**PROGETTO DI UN IMPIANTO AGRIVOLTAICO DI TIPO AVANZATO
CON POTENZA NOMINALE PARI 45,56 MWp e 44,16 MW ac
DENOMINATO "SAN SEVERO 1"**

RELAZIONE DI INTERFERENZA CON OPERE CONSORTILI

RT-18

OGGETTO: **IMPIANTO AGRIVOLTAICO IN COMUNE DI APRICENA. VERIFICA INTERFERENZE (Ns. rif. 015/2024).**

Figura 4 - Planimetrie della rete irrigua identificata dal Consorzio per la Bonifica della Capitanata

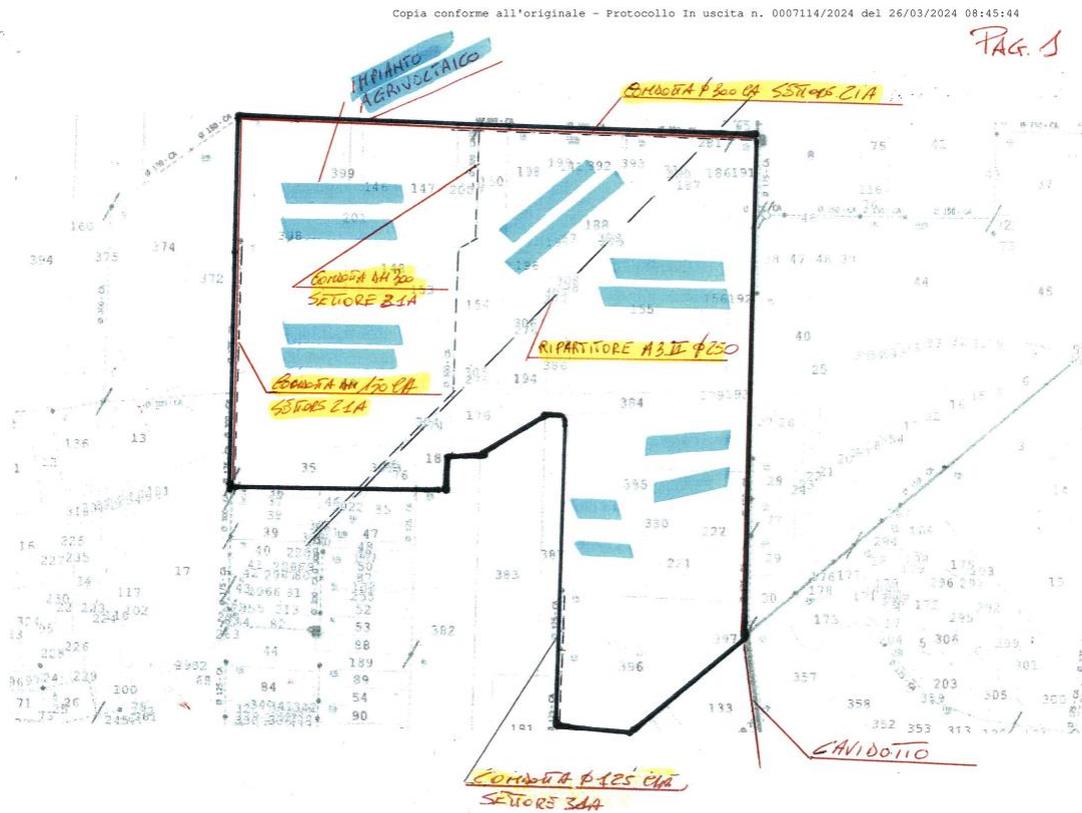
E le relative fasce di asservimento da rispettare.

Tenuto conto della fascia di asservimento in asse alle suddette condotte (mt. 1.50 per condotte fino a Φ 275 mm., mt. 2.50 per condotte da Φ 300 a Φ 500 mm. e mt. 4.50 per condotte da Φ 600 a Φ 1200 mm.) e di quella di rispetto su ambo i lati delle stesse (mt. 3.00), occorre che tra le condotte ed i manufatti dell'impianto di progetto (compreso viabilità e recinzioni) sussista una distanza non inferiore a mt. 3.75 ($1.50/2 + 3.00$) per condotte fino a Φ 275 mm., a mt. 4.25 ($2.50/2 + 3.00$) per condotte da Φ 300 a Φ 500 mm. e mt. 5.25 ($4.50/2 + 3.00$) per condotte da Φ 600 a Φ 1200 mm.. Per condotte posate in fascia espropriata tutti i manufatti, compreso recinzioni e viabilità, devono rispettare la distanza di mt. 3.00 dal limite dell'area demaniale.

Alla luce di quanto indicato nei precedenti paragrafi, e all'interno della nota di riscontro del Consorzio, si rileva che le opere di progetto **non interferiscono con la rete irrigua presente.**

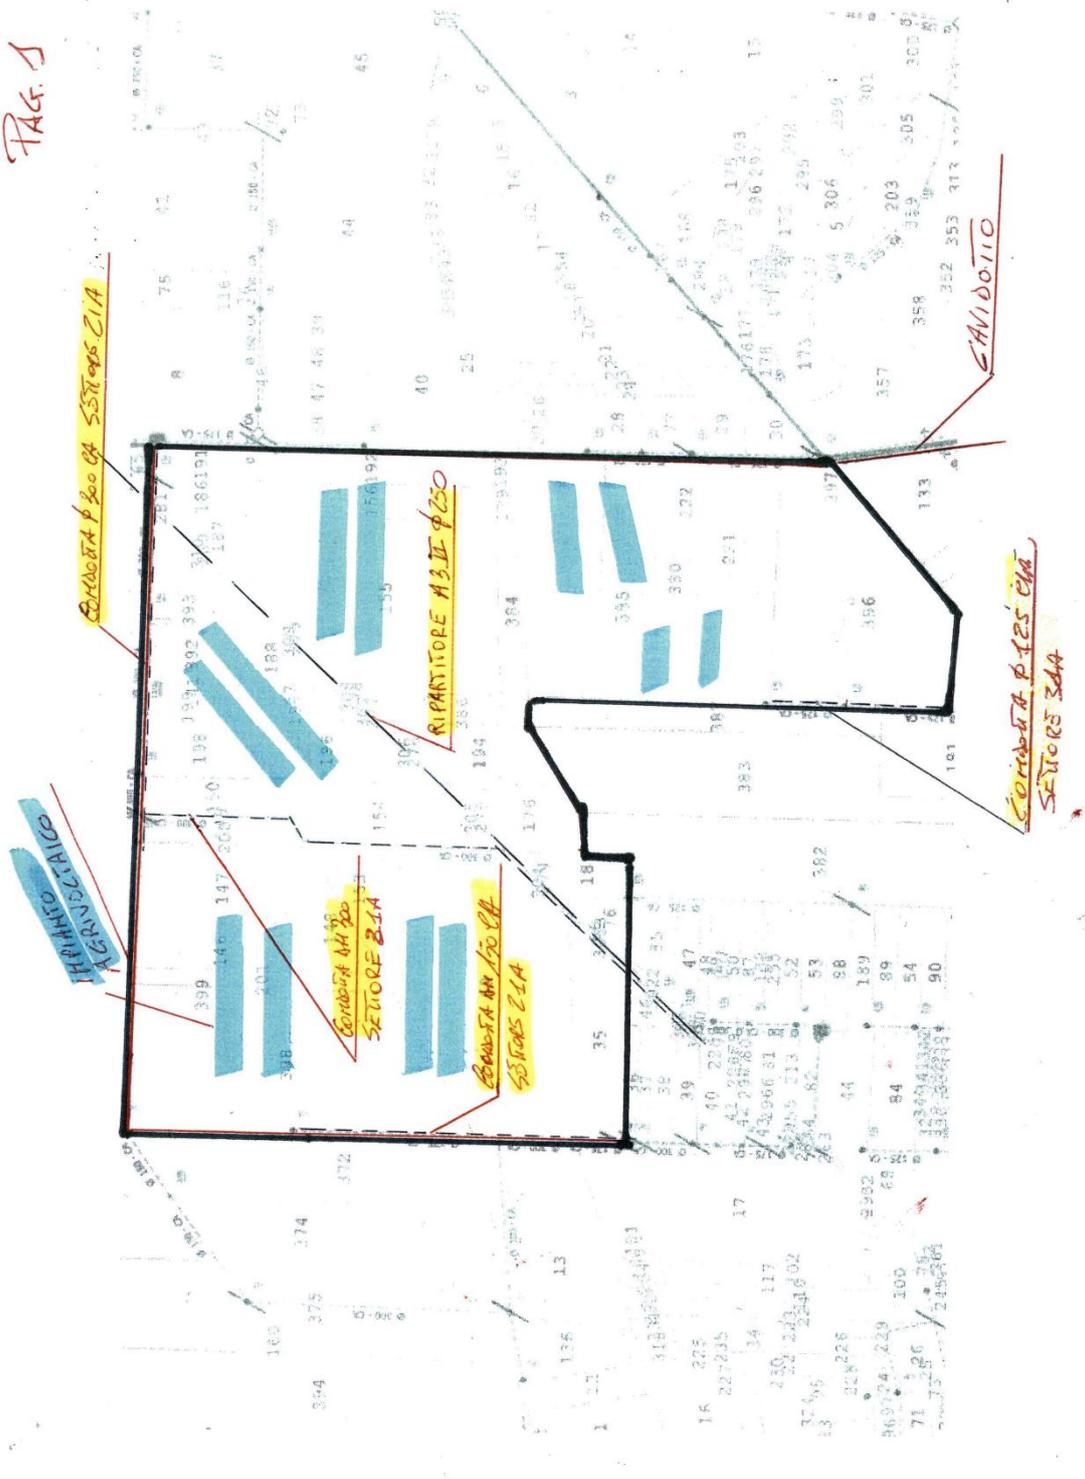
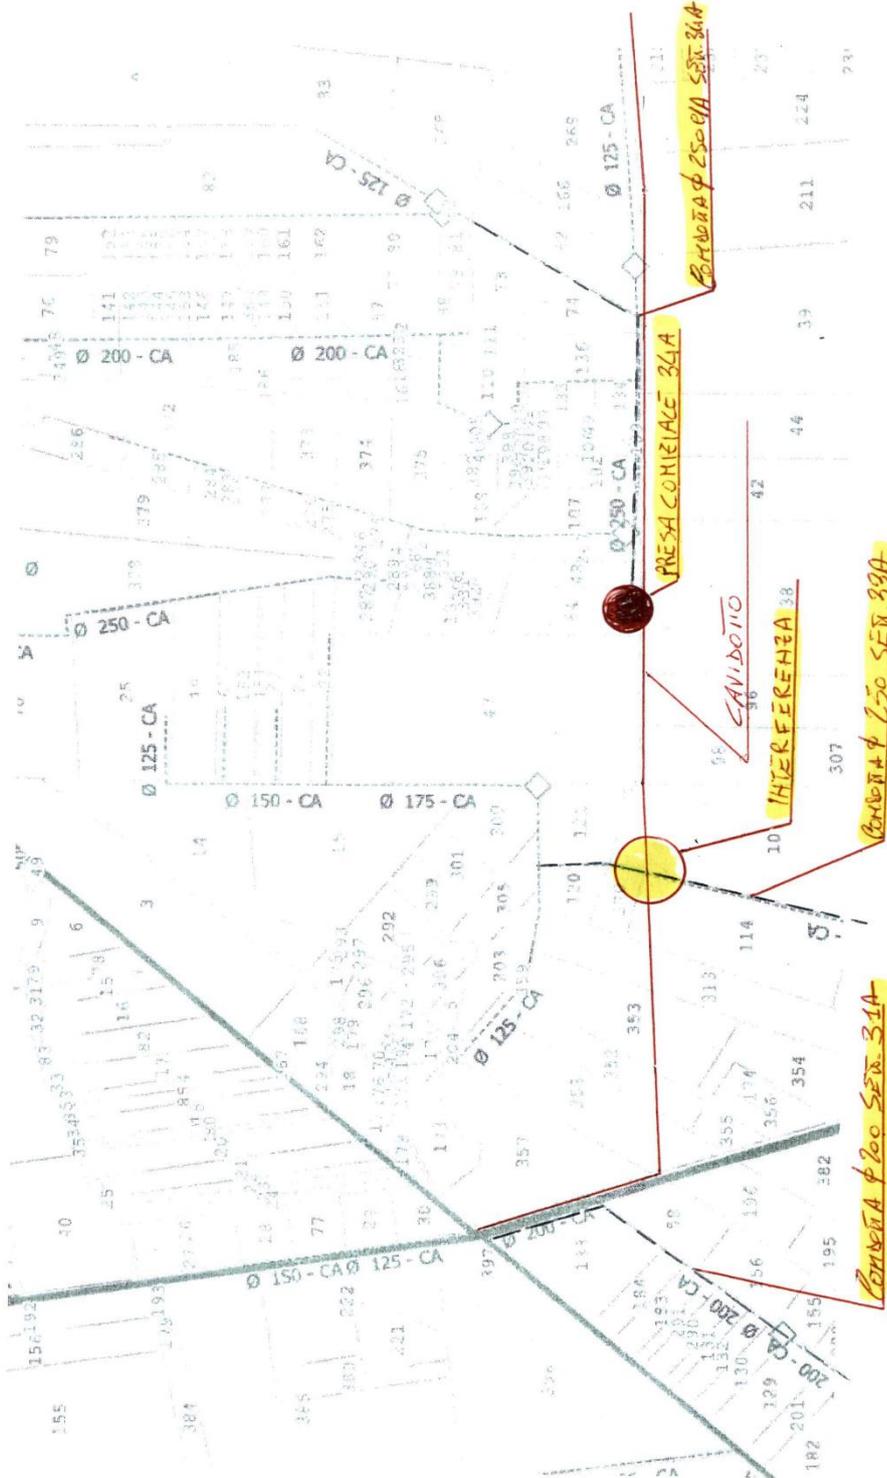
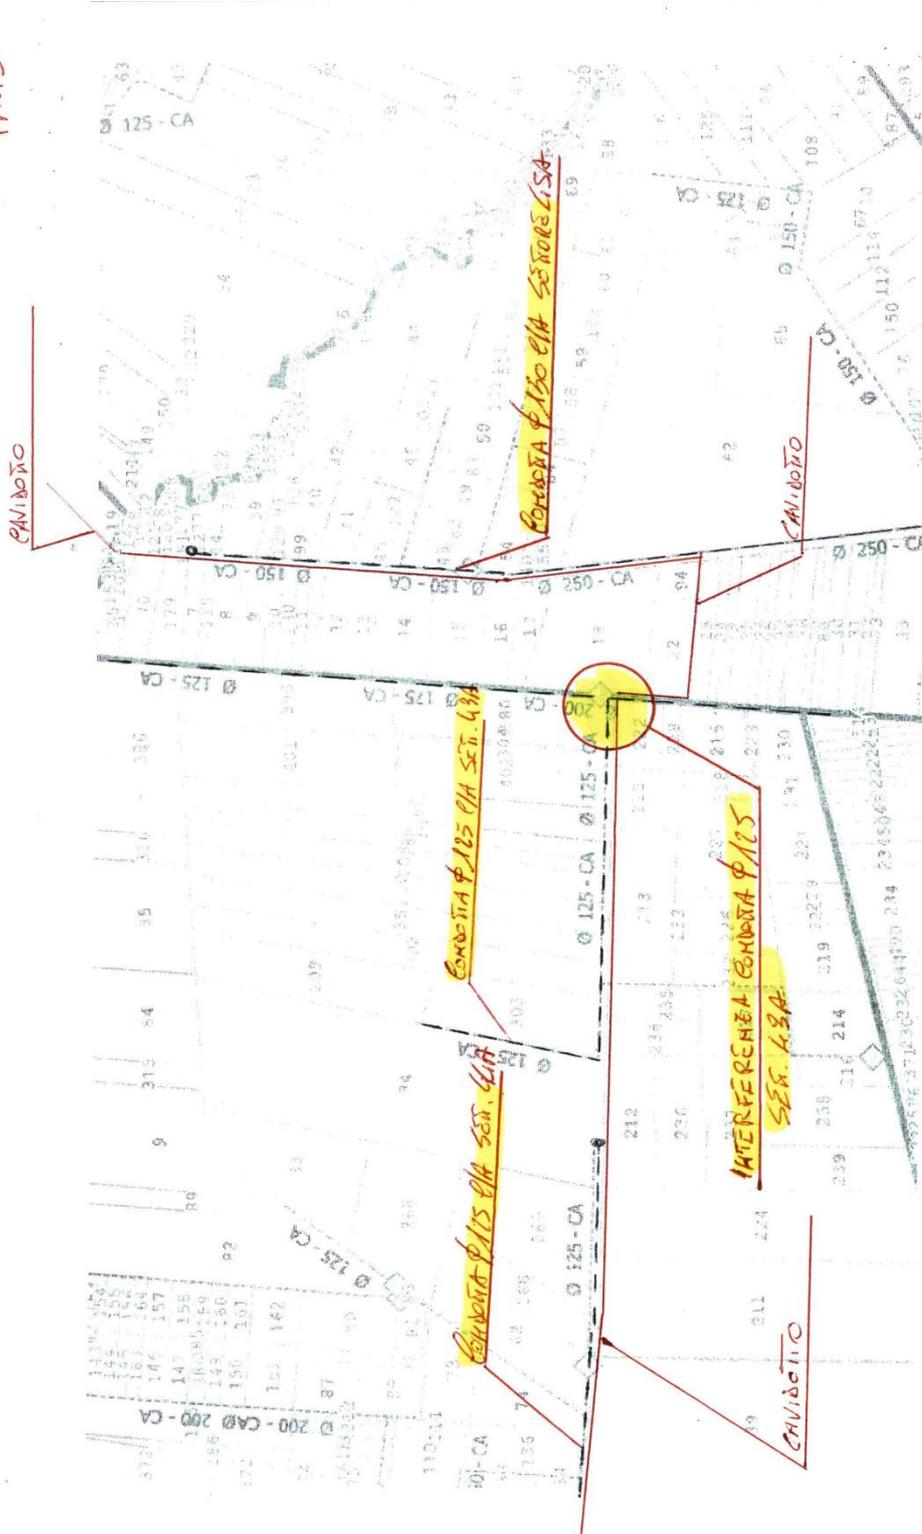
L'impianto agrivoltaico e l'elettrodotto di connessione interferiscono con condotte della distribuzione del Comprensorio Irriguo del Fortore; le interferenze con le condotte sono riportate su n°4 stralci planimetrici catastali allegati.

A riguardo si evidenzia che le aree interessate dalle condotte sono espropriate e/o asservite a favore del Demanio Pubblico dello Stato Ramo Bonifiche; esse non possono essere oggetto di interventi quali scavi, movimenti di terra, apertura di fossi, costruzioni, piantagioni, impianti, ingombri, depositi di terra e altre materie, né possono essere delimitate da recinzioni che impediscano il libero accesso al personale consortile; non possono essere destinate, infine, a sede di viabilità permanente. Tenuto conto della fascia di asservimento in asse alle suddette condotte (mt. 1.50 per condotte fino a Φ 275 mm., mt. 2.50 per condotte da Φ 300 a Φ 500 mm. e mt. 4.50 per condotte da Φ 600 a Φ 1200 mm.) e di quella di rispetto su ambo i lati delle stesse (mt. 3.00), occorre che tra le condotte ed i manufatti dell'impianto di progetto (compreso viabilità e recinzioni) sussista una distanza non inferiore a mt. 3.75 ($1.50/2 + 3.00$) per condotte fino a Φ 275 mm., a mt. 4.25 ($2.50/2 + 3.00$) per condotte da Φ 300 a Φ 500 mm. e mt. 5.25 ($4.50/2 + 3.00$) per condotte da Φ 600 a Φ 1200 mm.. Per condotte posate in fascia espropriata tutti i manufatti, compreso recinzioni e viabilità, devono rispettare la distanza di mt. 3.00 dal limite dell'area demaniale.

Tenuto conto della fascia di asservimento in asse alle condotte e di quella di rispetto su ambo i lati delle stesse, occorre che tra le condotte ed il cavo elettrico, e qualsiasi altro manufatto, sussista una distanza non inferiore a mt. 3.75 ($1.50/2 + 3.00$) per condotte fino a Φ 275 mm., a mt. 4.25 ($2.50/2 + 3.00$) per condotte da Φ 300 a Φ 500 mm. e mt. 5.25 ($4.50/2 + 3.00$) per condotte da Φ 600 a Φ 1200 mm.. Per condotte posate in fascia espropriata tutti i manufatti, compreso recinzioni e viabilità, devono rispettare la distanza di mt. 3.00 dal limite dell'area demaniale.
